## V.I.E DE L'EAU : Var Inondations Écologisme

**Destinataires :** Bureau et Membres de la Commission Locale de l'Eau (CLE)

### ÉLÉMENTS POUR UNE EVALUATION CRITIQUE DU PROJET D'AMENAGEMENT secteur des Bormettes à la Londe les Maures

Figure 7. Répartition par lots sur le terrain actuel

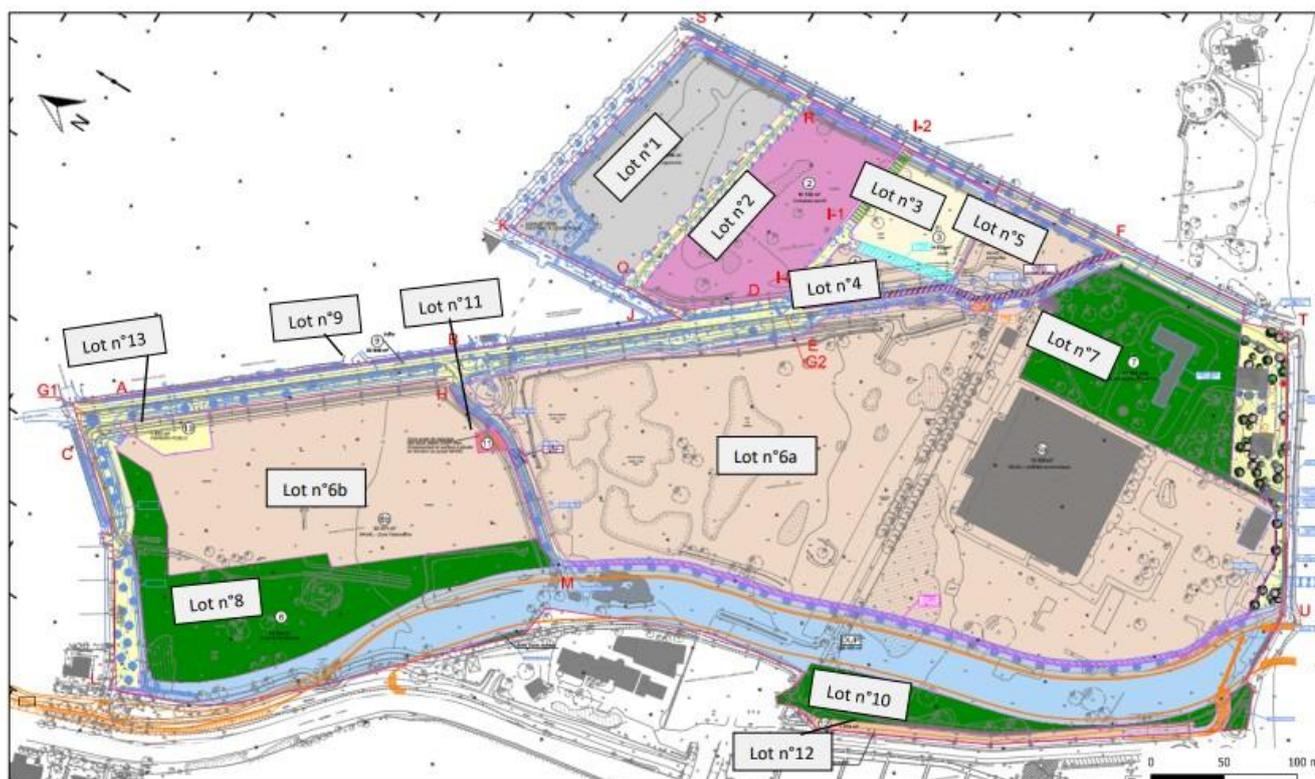
Le lot 6b prévu pour l'installation des partenaires n'est autre qu'une nouvelle zone industrielle de 8000m<sup>2</sup> jouxtant les lotissements résidentiels du Pont Blanc (100 personnes) et des Bormettes (200 personnes).

Pourquoi insérer une zone industrielle au centre de lotissements avec 300 personnes qui seront inéluctablement impactés par les nuisances sonores ?

Dans le fond de plan du site à l'état actuel - source OPSIA 2024 (page 2), il serait normal d'insérer la réalité de terrain avec toutes les habitations des deux lotissements existants.

D'autre part, pourquoi créer un nouvel équipement sportif (lot 2) de 2750 m<sup>2</sup> alors qu'il existe déjà une salle de sport, rue de Port-Cros, à 250 mètres ?

**A2 Plan d'ensemble du site et les digues de protection des populations.** Localisation des scénarios de brèches :  
 B1 et B2 plus vraisemblable (REX de rupture en 2018 sur 20m).

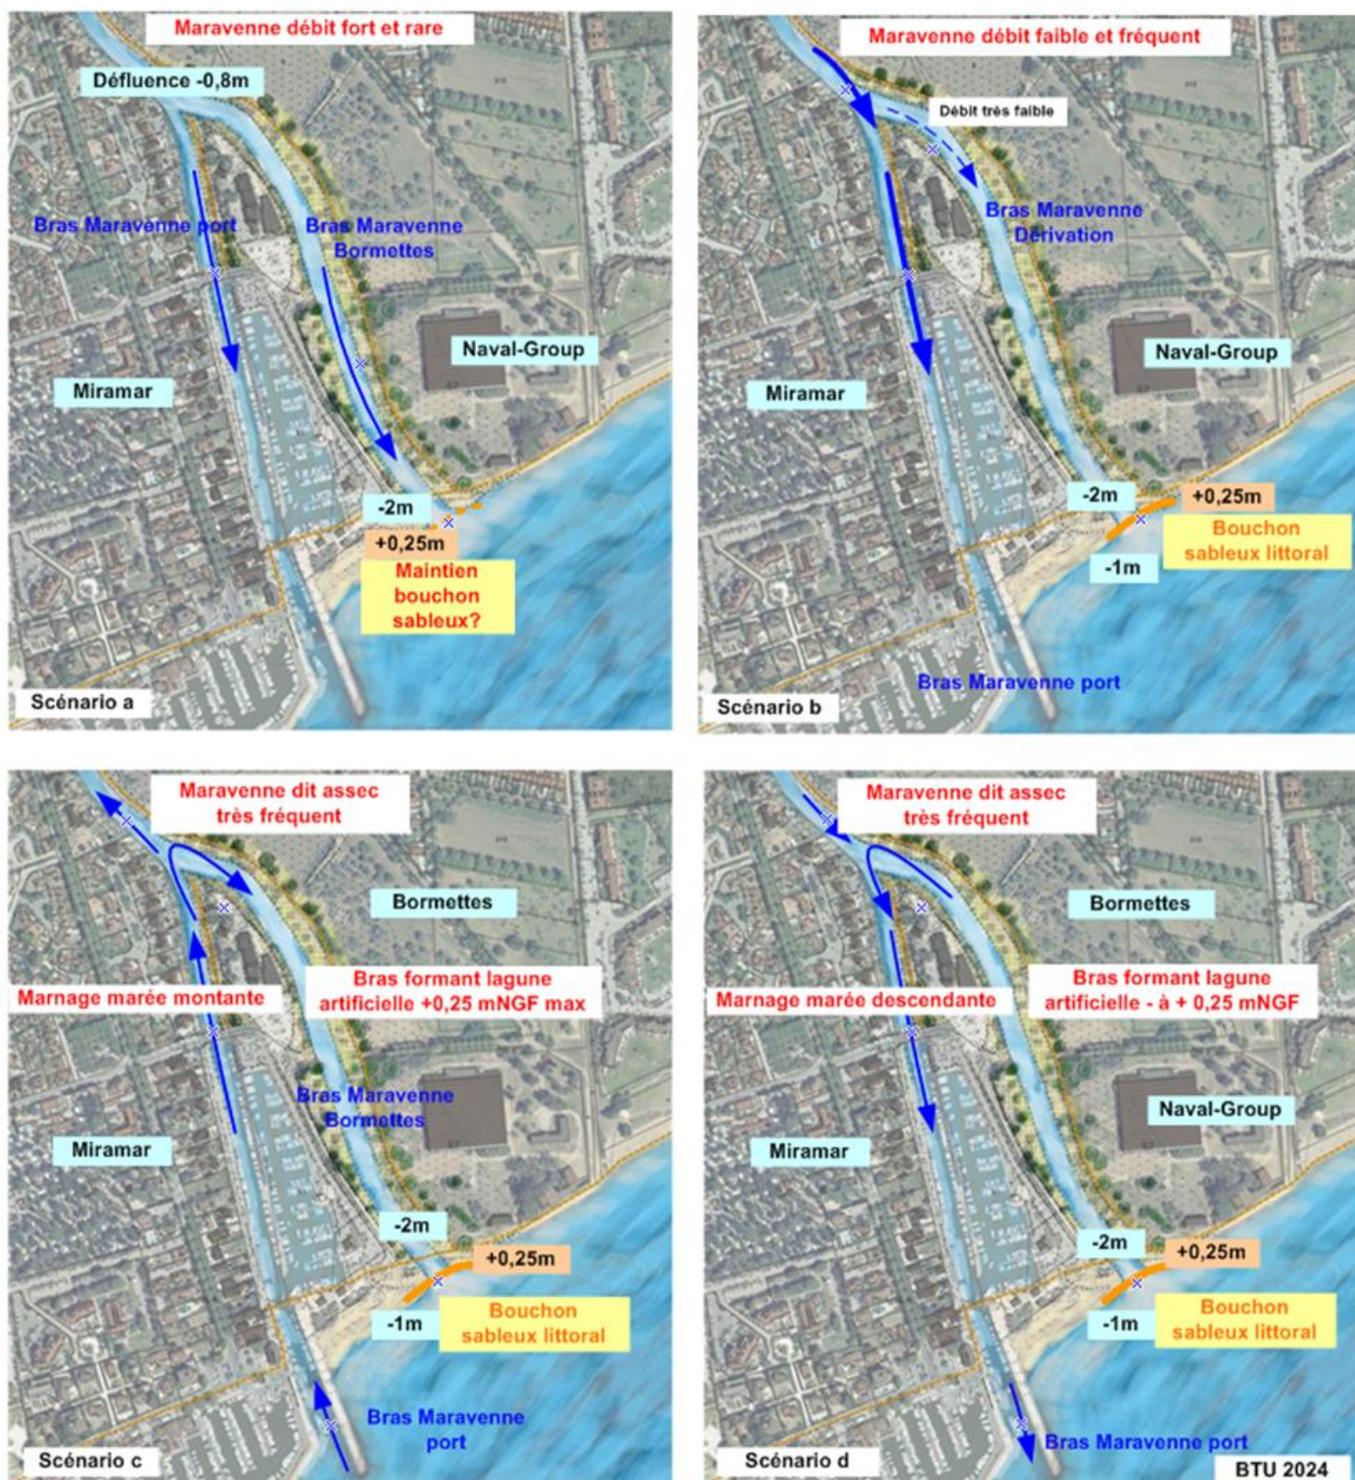
- l'influence réelle du cours d'eau du Carrubier, insuffisamment prise en compte ;
- l'absence de prise en compte du nouveau canal de dérivation prévu dans le cadre du PAPI du Maravenne (*figure A2*).

Par ailleurs, le projet n'intègre pas correctement les débordements du Carrubier dès une crue de période de retour T2, observés dans le secteur (**figure A2**).

Le scénario de brèche actuellement retenu (**point B1, figure A2**) présente plusieurs limites majeures :

- localisation non justifiée techniquement ;
- il aboutit à une hauteur d'eau de 2,7 m sur le site de l'usine « Locaux », exposant environ 700 personnes ;
- le quartier des Bormettes est desservi par une unique voie d'accès, ce qui complique fortement toute évacuation ou intervention de secours (environ 200 résidents concernés).

Aucun scénario plus réaliste n'a été analysé, notamment celui d'une brèche au point B2, en aval immédiat du site Odelvar, où une rupture par affouillement s'est produite en novembre 2018. Ce scénario pourrait menacer des enjeux sensibles, tels que l'école Bussone, située à moins de 300 mètres.

Retour d'expérience 2018 – site Odelvar : un glissement de terrain dans le lit mineur équivalent en géométrie pourrait générer en crue centennale un débit estimé à 40 m<sup>3</sup>/s et un volume écoulé de 300 000 m<sup>3</sup>.

Dans ce cas, le risque ne relève plus du résiduel mais du principal, en raison de sa probabilité accrue (localisation historiquement fragile) et de sa gravité (enjeux humains, difficulté d'évacuation).

- Réaliser une analyse de sensibilité avec plusieurs hypothèses de localisation de brèche, en intégrant explicitement les enjeux humains et les accès de secours ;
- Étudier la transformation partielle de la digue en berge aménagée, lorsque cela est possible, afin de réduire le risque systémique de rupture brutale.
